Fra: "Bjørnar Archagelidis Olsen" <bjornar.archagelidis.olsen@farsund.kommune.no>
Sendt: torsdag 12. februar 2026 14:13:31
Til: "monica Kvasnes" <mokvasnes@gmail.com>
Emne: Bekreftelse/Forhåndsuttalelse/råd 3 - 35/81, Nordveien 27 just. tegninger for forhåndsuttalelse
Vedlegg: Nordveien 27, Hagestue - Plan, Snitt & Fasade.pdf

Fra: monica Kvasnes <mokvasnes@gmail.com>
Sendt: torsdag 12. februar 2026 13:10
Til: Bjørnar Archagelidis Olsen <bjornar.archagelidis.olsen@farsund.kommune.no>
Emne: Re: Forhåndsuttalelse/råd 2 - 35/81, Nordveien 27 just. tegninger for forhåndsuttalelse

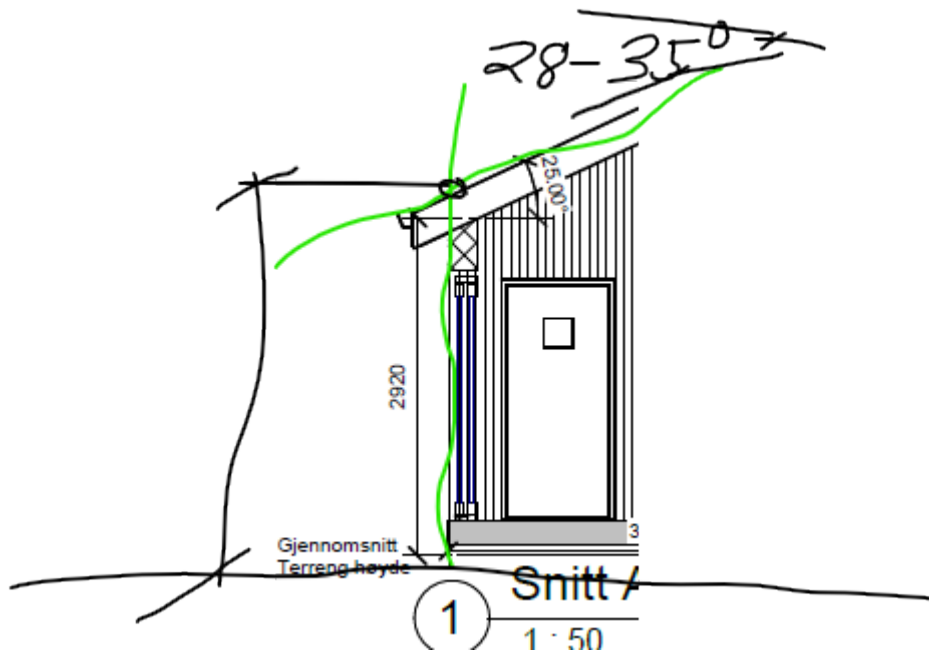
Hei. Vi har to anbefalinger.

Takvinkel bør økes mer. Gesims* virker for høy.
Tegner inn under hvordan denne beregnes.

**Dette er et gjentakende problem blant private søknader. Hvordan denne skal beregnes er utfordrende å tolke. Vi har minst et uthus til behandling akkurat nå, det var påklaget og tiltakshaver har da, målsatt dette feil i søknaden. Resultat ble at det måtte søkes på nytt. Så når vi er pirkete her så er det for å sikre deg.*
